Additif 47: Règlement n° 48

Révision 9 – Amendement 1

Complément 1 à la série 06 d'amendements – Date d'entrée en vigueur: 15 juillet 2013

Prescriptions uniformes relatives à l'homologation des véhicules en ce qui concerne l'installation des dispositifs d'éclairage et de signalisation lumineuse

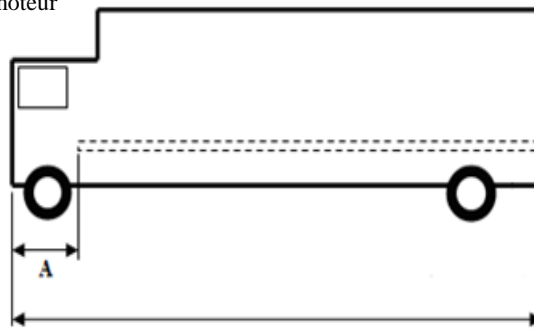
Il est cependant permis d'avoir recours à un autre mode de marquage à moins de 2 400 mm de l'extrémité avant du véhicule à moteur lorsqu'une série de catadioptrés de la classe IVA du Règlement n° 3 ou de la classe C du Règlement n° 104 est installée en suivant les prescriptions en matière de marquage à grande visibilité de la manière suivante:

- a) La taille du catadioptré est d'au moins 25 cm²;
- b) Un catadioptré est installé à une distance ne dépassant pas 600 mm de l'extrémité avant du véhicule;
- c) Les catadioptrés supplémentaires ne sont pas distants de plus de 600 mm;
- d) La distance entre le dernier catadioptré et le début du marquage à grande visibilité ne dépasse pas 600 mm;

6.21.4.2.2.1 Pour les véhicules à moteur, de la longueur du véhicule ou, dans le cas des tracteurs de semi-remorques, s'il y a lieu, de la longueur de la cabine; toutefois, lorsqu'on utilise l'autre mode de marquage conformément au paragraphe 6.21.4.2.1.1, de la distance entre un point situé à moins de 2 400 mm de l'extrémité avant du véhicule et l'extrémité arrière de ce même véhicule.

A est la distance entre la partie la plus en avant du marquage à grande visibilité et l'extrémité avant du véhicule. La valeur maximale de A est de 2 400 mm (voir par. 6.21.4.2.1.1).».

Remorque

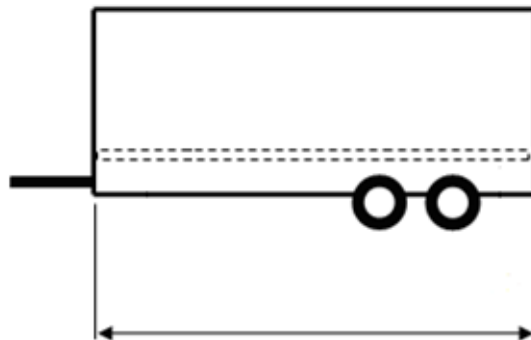
«6.21.4.2.2.2 Pour les remorques, de la longueur du véhicule (à l'exclusion du timon).

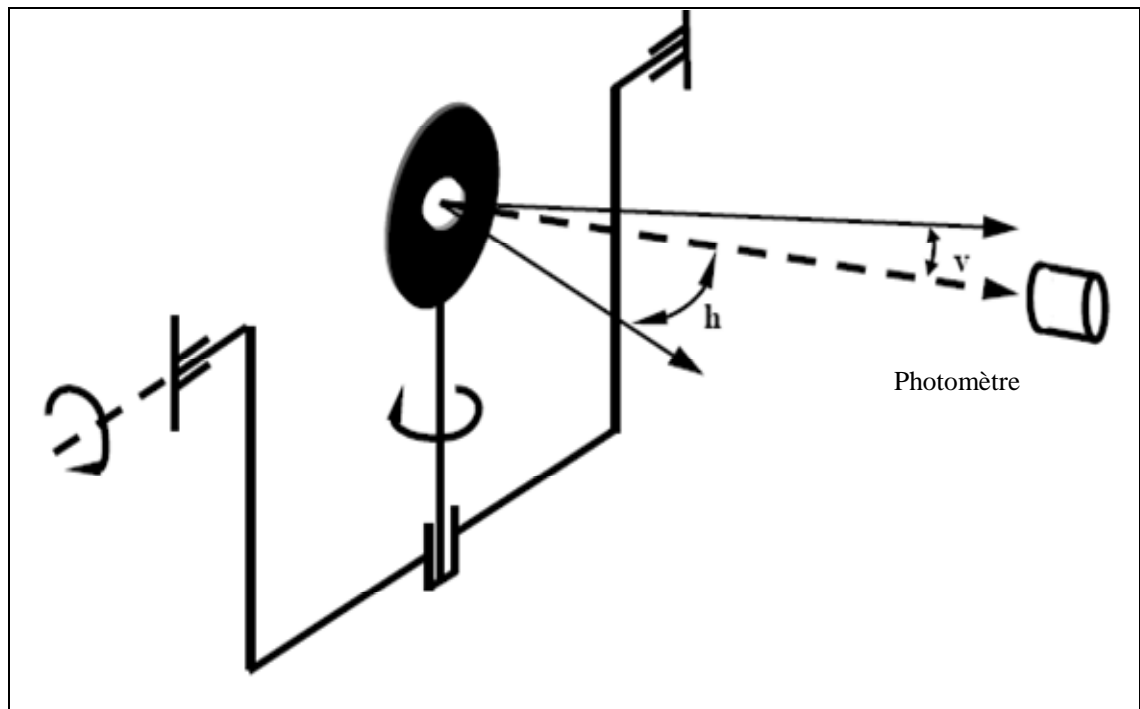
Gonio(photo)mètre utilisé pour effectuer des mesures photométriques, tel qu'il est défini au paragraphe 2.34 du présent Règlement
